改善箇所説明図

触媒装置フランジ部

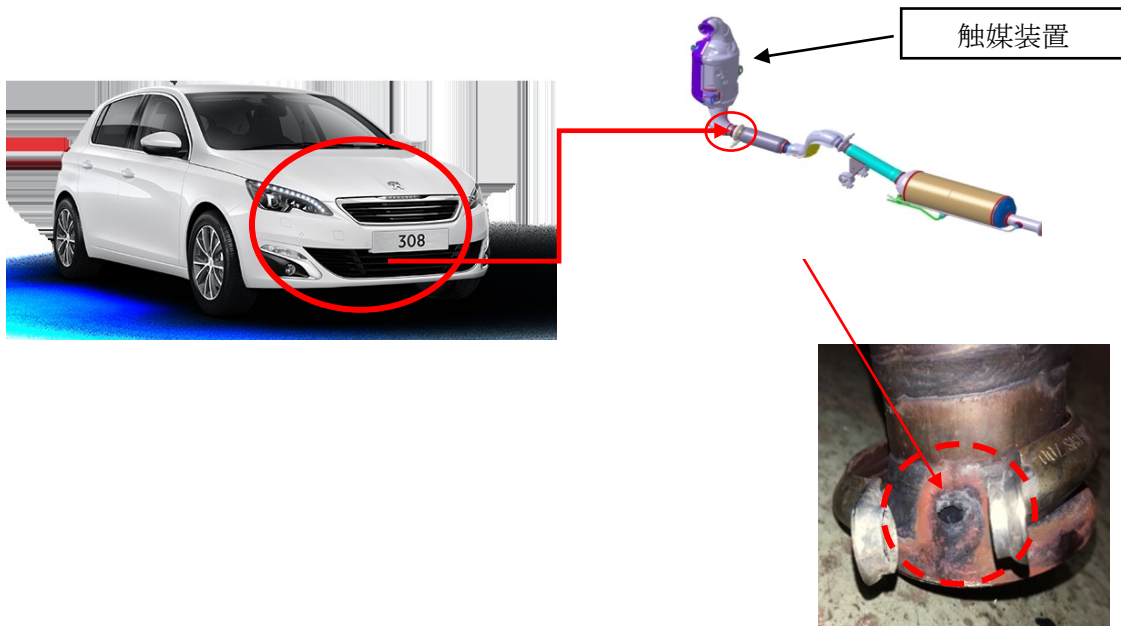
触媒装置において、材料の選定が不適切なため、触媒装置とフレキシブルパイプとの接続部の電位差により触媒側フランジに電蝕が発生することがある。そのため、当該フランジ部に穴があいて排気ガスがもれるおそれがある。

全車両、触媒装置を対策品に交換する。

作業完了後、エンジンルーム運転席側エンジンマウントの進行方向に対して一番後方のボルトに黄色マーカーをつける。
